**RETTIFICA DI MERI ERRORI MATERIALI E CONSEGUENTE AGGIORNAMENTO DELLA CARTOGRAFIA
DEL VIGENTE REGOLAMENTO URBANISTICO, AI SENSI DELL'ART. 21 DELLA LEGGE REGIONALE N. 65/2014 – APPROVAZIONE – 2020**

GIUGNO 2020

AGGIORNAMENTO DEL QUADRO CONOSCITIVO E RETTIFICA DI ERRORI MATERIALI AI SENSI DELL'ART 21 LR 65/2014

Estratto regolamento urbanistico vigente Tavola 8P

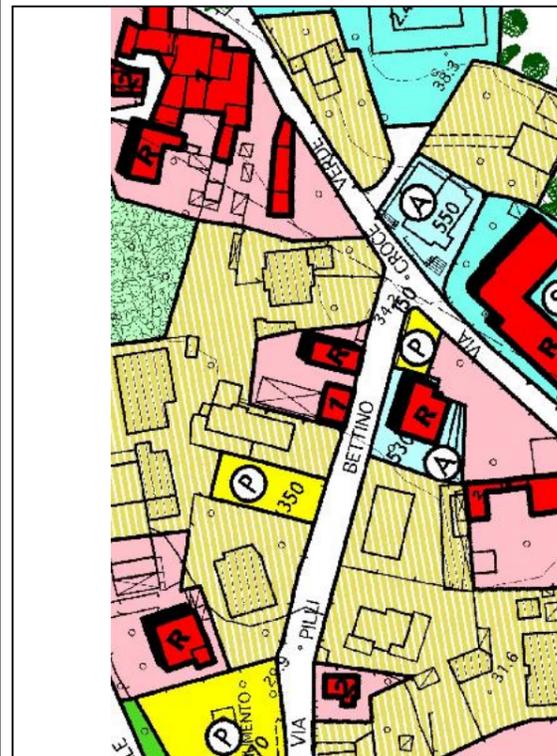
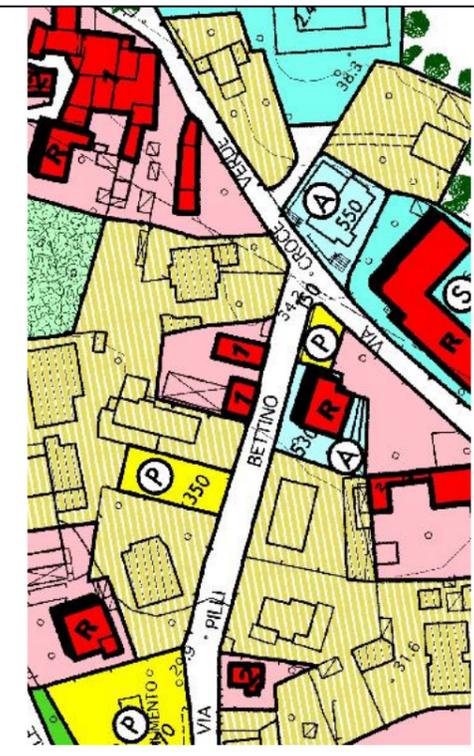
Richiesta di rettifica e motivazioni	ESITO
Richiesta: nell'ottica di una valorizzazione del complesso edilizio, si chiede la declassificazione dell'edificio da "Edificio di interesse storico e architettonico -R- specialistico civile" a "Edificio di interesse tipologico 1". La richiesta viene motivata dal fatto che ai sensi della normativa di riferimento (art 32 c 8a) per gli edifici individuati come specialistici civili la destinazione residenziale è ammessa solo qualora fosse da considerarsi un ripristino delle precedenti funzioni d'uso dell'edificio stesso. Motivazione: l'edificio in questione ha le medesime caratteristiche tipologiche e rifiniture dell'edificio ad esso adiacente classificato con 1.	Si rettifica come edificio di interesse tipologico 1 in coerenza con la classificazione dell'edificio adiacente. Si chiarisce che ai sensi dell'art 32 c 8a) gli edifici specialistici civili sono individuati come: palazzi di governo, biblioteche, fortificazioni, torri, teatri, scuole

Estratto regolamento urbanistico modificato Tavola 8P

Estratto regolamento urbanistico vigente. Tavola 1P- Edificio di interesse ambientale

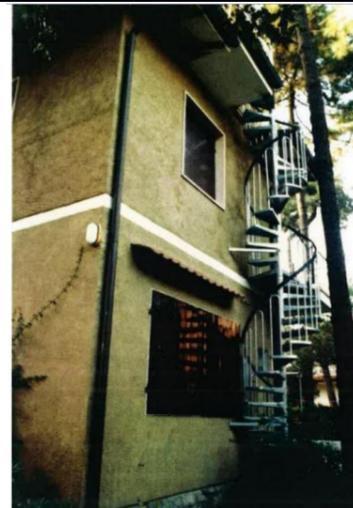
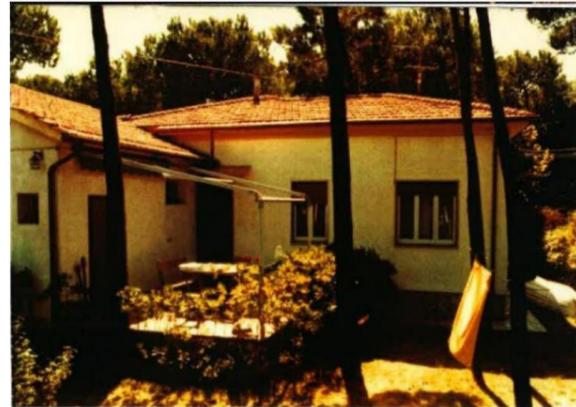
Richiesta di rettifica e motivazioni	ESITO
<p>Richiesta: declassificazione dell'edificio da valore tipologico "2" a recente.</p> <p>Modifica della zona urbanistica in cui ricade l'edificio.</p> <p>Motivazioni: l'edificio costruito negli anni '50 è stato successivamente modificato in virtù dei titoli edilizi elencati nella richiesta. Ad oggi effettivamente non ricorrono gli elementi per attribuzione di valore ambientale.</p>	<p>Si rettifica come recente, considerato l'insieme delle modifiche apportate nel corso degli anni e che non furono valutate nella schedatura del RU. L'area in cui ricade l'edificio non viene modificata</p>

Estratto regolamento urbanistico modificato. Tavola 1P- Edificio recente
